MNENJE PRISTOJNEGA MNENJEDAJALCA

Mnenje za poseg v gozd in gozdni prostor

PODATKI O GRADNJI	
naziv gradnje	Analiza možnosti za vključitev ureditev za ohranjanje biotske raznovrstnosti in varovanje območij natura 2000 v sklopu operacije »Zmanjševanje poplavne ogroženosti porečja Drave – Območje Ptujске Drave«
kratek opis gradnje	Z načrtovanimi ukrepi bomo zmanjšali poplavno ogroženost, izboljšali habitate zavarovanih vrst, ohranili dobro ekološko stanje voda ter povečali zadrževalno sposobnost in pretočnost visokih voda. Posegi bodo upočasnili poglobljanje struge in upadanje podtalnice. Izvajali se bodo na območjih Dvorjan, Loke pri Rošnji in Krčevine pri Vurbergu. Na obeh lokacijah je predvidena odstranitev obrežnega zavarovanja; v Dvorjanah se bo vzpostavilo pasivno obrežno zavarovanje, v Krčevini pa izvedla obnova vtoka. • Dvorjane – Loka pri Rošnji Ureditve bi se izvajale na levem bregu Drave na zemljiščih z naslednjimi parcelnimi številkami: 1425/2, 1425/3, 1425/4, vse k.o. 709 – Loka pri Rošnji, 612/3, 612/2, 612/1, vse k.o. 710 – Dvorjane. • Krčevina pri Vurbergu Posegi se bodo izvajali na desnem bregu Drave na parcelni številki 2198/2, k.o. 366 – Krčevina pri Vurbergu.

PO

Slika 1: Prikaz predvidenih ukrepov, Loka pri Rošnji (Vir: Dokumentacija za poseg v naravo)

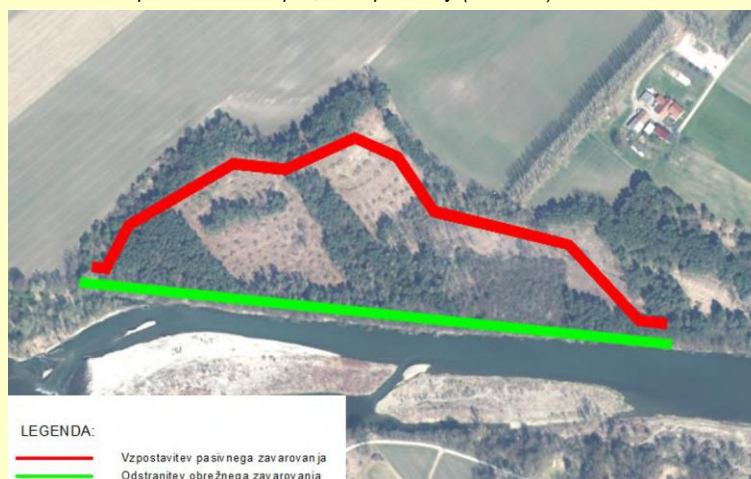
Zavod je ugotovil, da se zarisi posega na lokaciji Dvorjane – Loka pri Rošnji med Dokumentacijo za poseg v naravo številka projekta: 331/24-SS, datum: april 2025 in DGD številka projekta: 331/24-SS, datum: december 2025, razlikujejo. Zarisi so bili usklajeni na terenskem ogledu dne, 30. januarja 2025. Ker obrežnega zavarovanja ni bilo možno locirati na mejo parcel (zasebni gozdovi, veliko število lastnikov gozdov) in tako tudi izven območja sadnje, se Zavod strinja s spremenjenim zarisom. Zavod je na terenskem ogledu ugotovil, da je bila izvedena sadnja na obeh objektih zelo uspešna (80 % uspešnost sadnje). **Posegi na območje gozdov, kjer je bila izvedena sadnja in izvedena zaščita sadik z ograjo, so s stališča gozdarstva in lovstva sprejemljivi ob zagotovitvi, da se bo na degradiranem zemljišču uničene sadike**

zamenjalo z novimi sadikami avtohtonega gozdnega drevja, ograjo pa ustrezno popravilo ali pa jo nadomestilo z novo.
